**Паспорт доступности объекта социальной  
инфраструктуры (ОСИ) № 2**

**Корпус № 2**

**Акт обследования  
объекта социальной инфраструктуры к паспорту доступности ОСИ  
№ 2**

Фото № 18

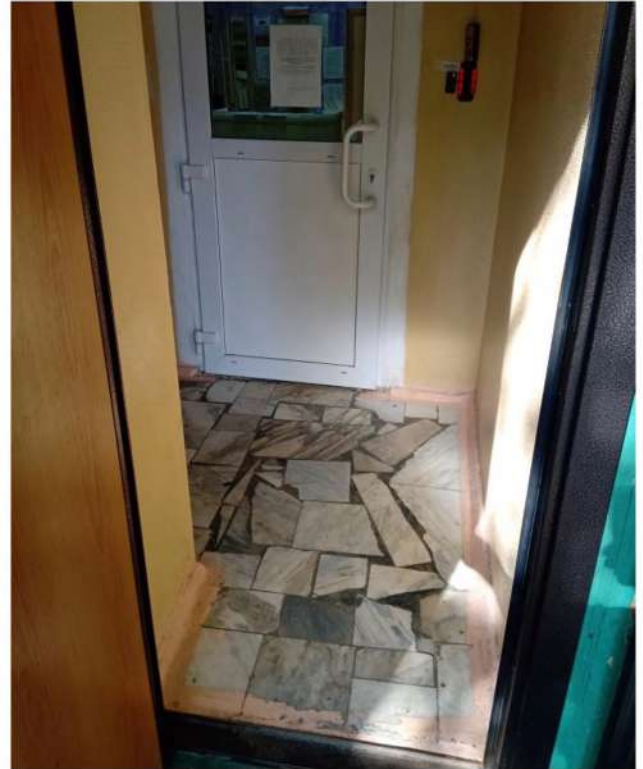
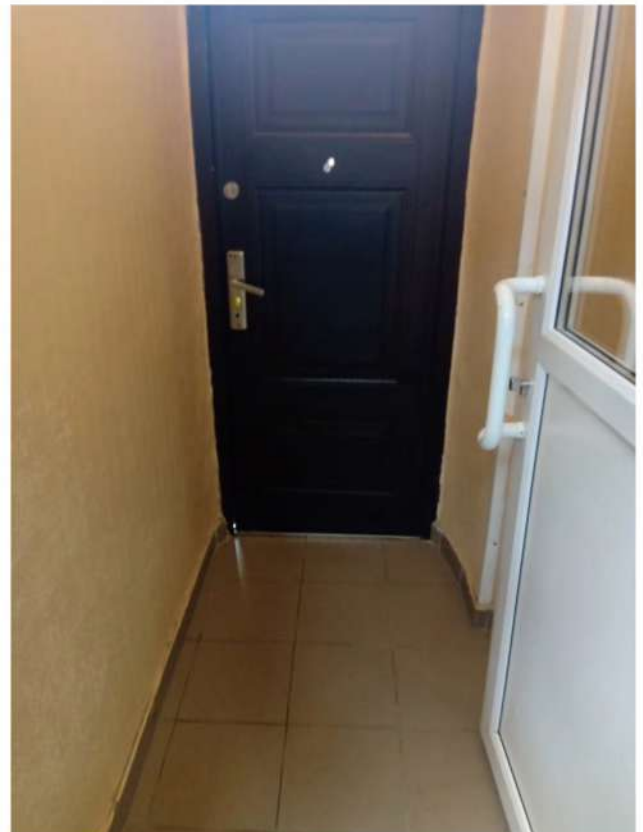
- Перед дверными проемами отсутствуют тактильно-контрастные предупреждающие указатели глубиной 0,5-0,6 м. (п.6.1.8 СП 59.13330-2020);	С	- Обустроить перед дверным проемом (перед дверью на входной площадке) предупреждающие тактильно-контрастные указатели глубиной 0,5-0,6 м. в соответствии с ГОСТ Р 52875-2018 (п.6.1.8 СП 59.13330-2020);  <u>Рекомендуется:</u> - Использовать вместо тактильно-контрастных указателей по ГОСТ Р 52875-2018 грязесборные решетки при соответствии размеров и размещения предъявляемых к тактильным указателям по ГОСТ Р 52875. (п.6.1.8 СП 59.13330-2020);	ТСР, ТР

Фото № 20

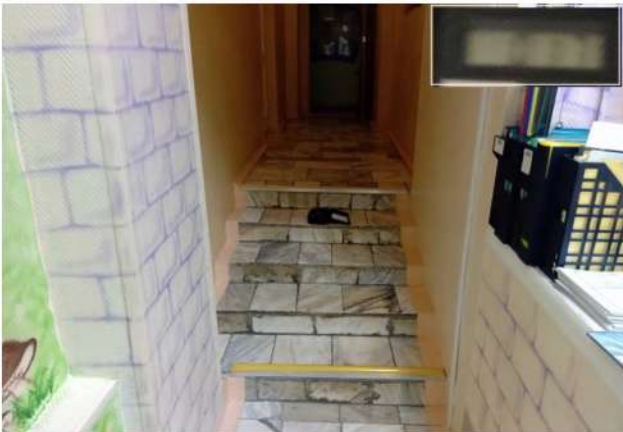
<p>- Перед дверными проемами отсутствуют тактильно-контрастные предупреждающие указатели глубиной 0,5-0,6 м. (п.6.1.8 СП 59.13330-2020);</p>	С	<p>- Обустроить перед дверными проемами предупреждающие тактильно-контрастные указатели глубиной 0,5-0,6 м. в соответствии с ГОСТ Р 52875-2018. (п.6.1.8 СП 59.13330-2020);</p> <p><u>Рекомендуется:</u></p> <p>- Использовать вместо тактильно-контрастных указателей по ГОСТ Р 52875-2018 грязесборные решетки при соответствии размеров и размещения предъявляемых к тактильным указателям по ГОСТ Р 52875. (п.6.1.8 СП 59.13330-2020);</p>	ТСР, ТР
			<p>- Высота дверного порога выше предельно допустимой высоты (макс.:0,014м.). (п.6.2.4 СП 59.13330.2020);</p>	К, О, С	<p>- Устранить дверные пороги. (п.6.2.4 СП 59.13330.2020);</p>	ТР
			<p>- Отсутствует контрастная маркировка светопрозрачного дверного полотна. (п.6.1.5 СП 59.13330-2016);</p>	С	<p>- Нанести на прозрачные полотна дверей и ограждения (витражного остекления) яркую контрастную маркировку в форме прямоугольника высотой не менее 0,1м. и шириной не менее 0,2м. или в форме круга диаметром от 0,1 до 0,2м. Расположение контрастной маркировки предусмотреть на двух уровнях: 0,9-1,0 м и 1,3-1,4 м. (п.6.1.5 СП 59.13330-2020);</p> <p><u>Рекомендуется:</u></p> <p>- Нанести контрастную маркировку проема и ручек входной двери;</p>	ТР
